(Teil)-Projektnummer	A57-G20-NW
Straße	A 57 AK Köln/Nord - AD Neuss/Süd (A 46)
Einstufungsvorschlag BVWP-E	VB-E
Geplante Maßnahme	Ausbau (von 4 auf 6 Streifen) – 2 Abschnitte
Verfahrensstand	1. Abschnitt: Pläne in 2009 offengelegt
LABÜ-Aktenzeichen	NE 39-11.06 ST /07.09 (AS Dormagen bis AK Neuss/Süd)
Verfahrensstand	2. Abschnitt: Vorentwurf genehmigt, 2. LBP-Termin in 2000
LABÜ-Aktenzeichen	NE/K 16-11.95 ST /04.00 (AK Köln/Nord bis AS Dormagen)

Bewertung des Vorhabens

Verkehrsmengen an der automatischen Zählstelle der BASt im geplanten Ausbau-Abschnitt (schwarz: DTV, grau: LKW/24h) Quelle: BASt

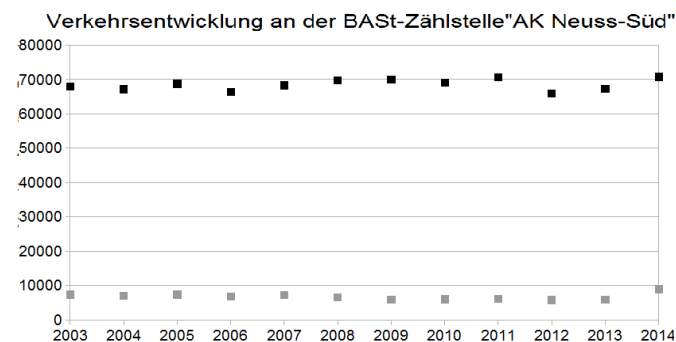
Seit 2003 stagnieren die Verkehrsströme auf der A 57 – sowohl was die DTV-Zahlen, als auch den LKW-Verkehr angeht (siehe Graphik). Der Anstieg in 2014 dürfte mit Ausweichverkehren wegen der Sperrung der Leverkusener Rheinbücke erklärt werden können. Diese Verkehrsentwicklung rechtfertigt keinen Ausbau. Die vom BVWP-E für 2030 prognostizierten Verkehrsstärken von über 80.000 DTV und 15.000 LKW/24h sind sachlich nicht erklärbar und können einer Beurteilung des Ausbaubedarfs nicht zugrunde gelegt werden.

Forderung: Abstufung

Ausbau zurückstellen. Die Auswirkungen des Ausbaus des Kölner Autobahnringes und insbesondere des AK Köln-Nord auf die Leistungsfähigkeit der A 57 sollten abgewartet werden; der (flächensparende) Vollausbau der Anschlussstelle Köln-Chorweiler sollte vorgezogen werden.
